海南省昌化江水资源配置工程 水土保持监测季度报告

2025 年第 1 季度

监测单位：黄河勘测规划设计研究院有限公司

乐东引水工程-进场道路临时苫盖

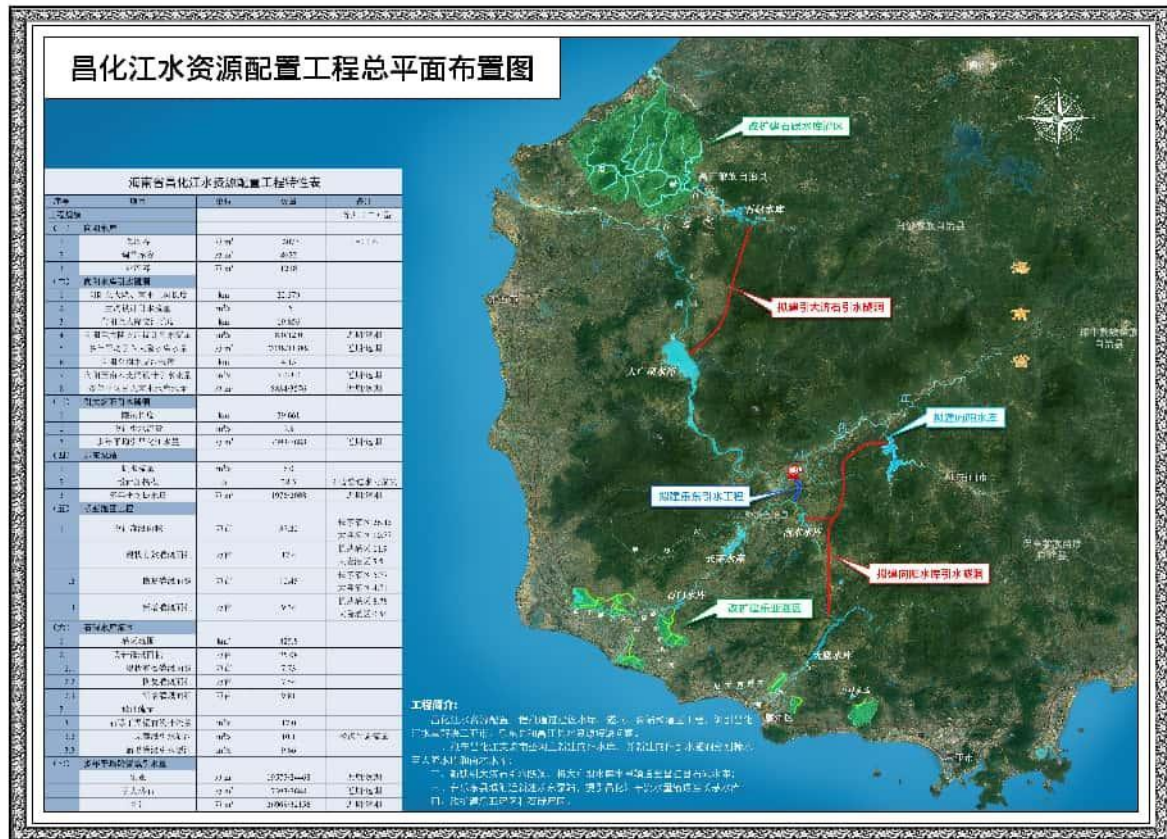
乐东引水工程进场道路裸露部分已完成苫盖。
